## 改善箇所説明図①②

中型トラックの横吊り式スペアタイヤキャリアにおいて、

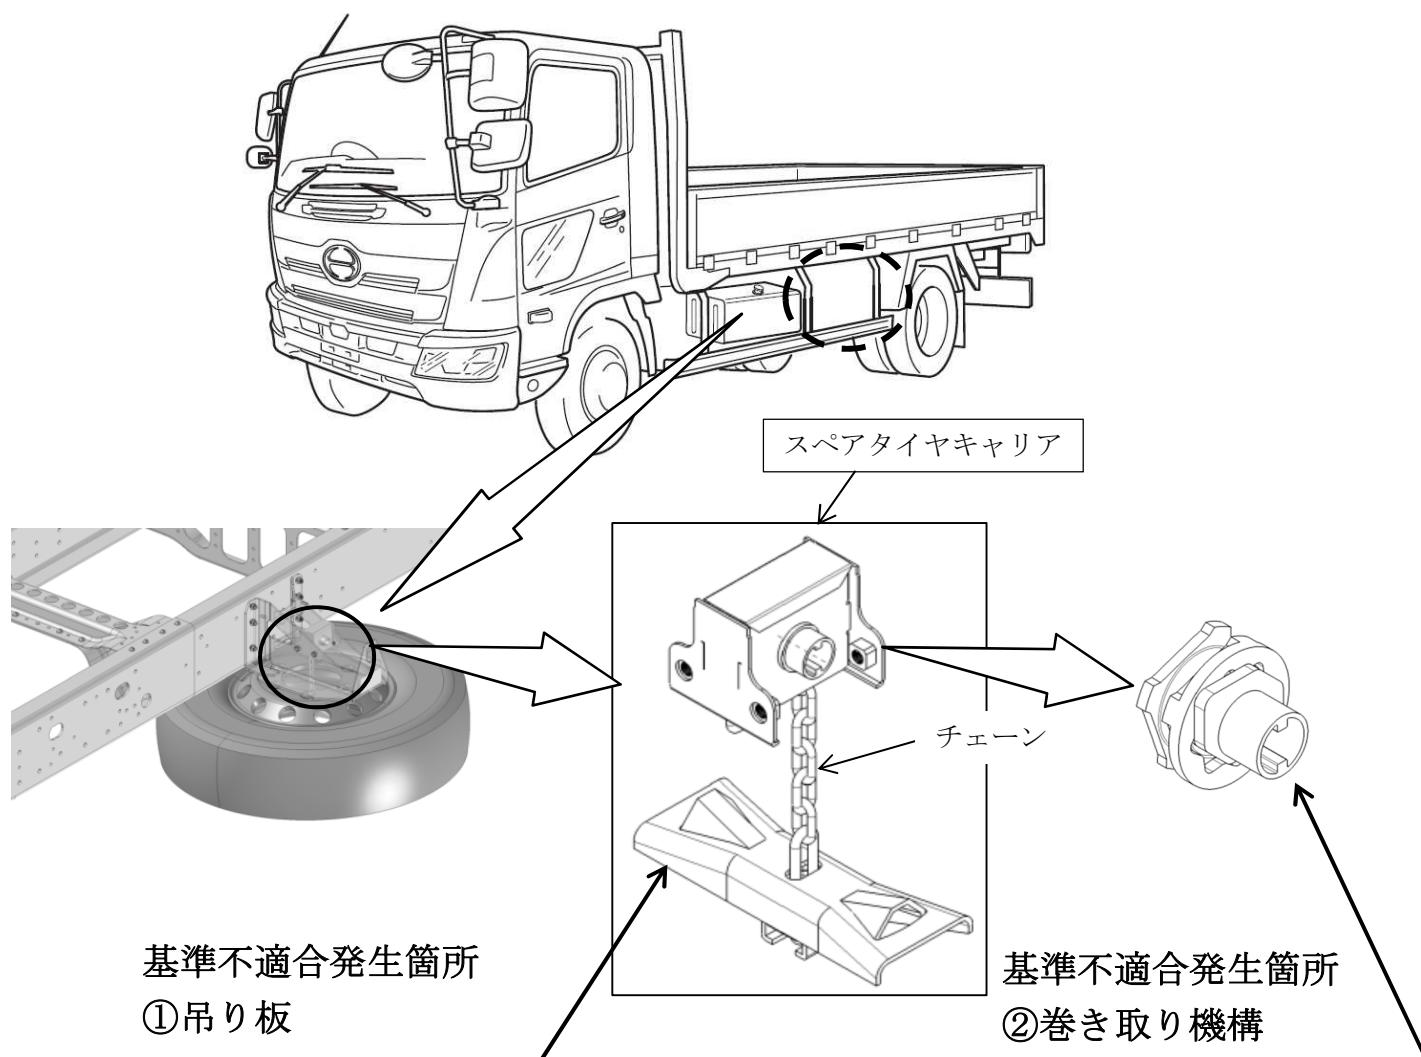
- ① 吊り板の形状が不適切なため、当該キャリアにアルミホイール付タイヤを固定すると、走行中の振動でスペアタイヤが回転することがある。そのため、当該キャリアのチェーン部が振じ切れて、スペアタイヤが脱落するおそれがある。
- ② 巻き取り機構の溶接が不適切なため、溶接強度のばらつきが大きく、十分な安全率を確保できていないものがある。そのため、タイヤ固定時に正規の締付方法によらず過大なトルクで締め付けると溶接部が剥がれて、スペアタイヤが脱落するおそれがある。

**改善の内容** ・全車両、スペアタイヤキャリアを対策品に交換する。なお、部品の準備に時間を要するため、アルミホイール付車を優先に交換する。  
(スチールホイール付車は、7月下旬より作業開始予定。)

・お客様にスペアタイヤキャリアの取扱い方法についての注意喚起を行う。

識別：改善済車両にはネームプレートに白色ペイントを塗布する。
